Nota van inspraak en overleg

Bestemmingsplan Ruinerwold Zuid

November 2015

Achtererfgebied

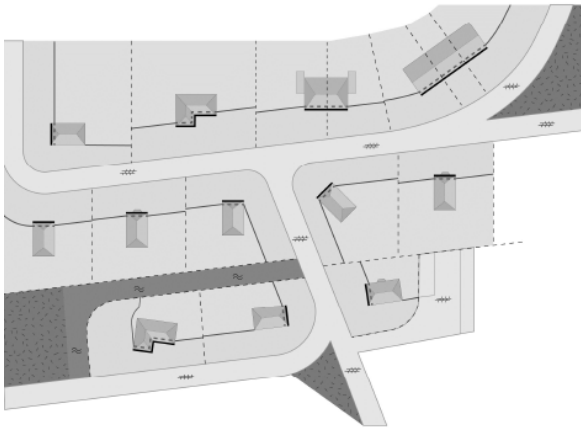
11. Definitie "achtererf" is zeer onduidelijk. (begrippen Regels)

Het achtererfgebied wordt aangemerkt als het gebied achter het hoofdgebouw, maar ook de niet naar openbaar toegankelijk gebied gekeerde zijkant. Onder openbaar toegankelijk gebied wordt onder andere een weg, openbaar groen en vaarwater verstaan. Andere delen van een erf, die niet aangemerkt kunnen worden als achtererf, worden aangewezen als voorerf. Een zijerf dat grenst aan openbaar toegankelijk gebied wordt dan aangemerkt als voorerf. Het komt er dus op neer dat aan de voorkant van hoofdgebouwen weinig vergunningvrij gebouwd mag worden en aan de achterkant veel. Dit principe wordt gehanteerd ter bescherming van de ruimtelijke kwaliteit in het publiek domein.
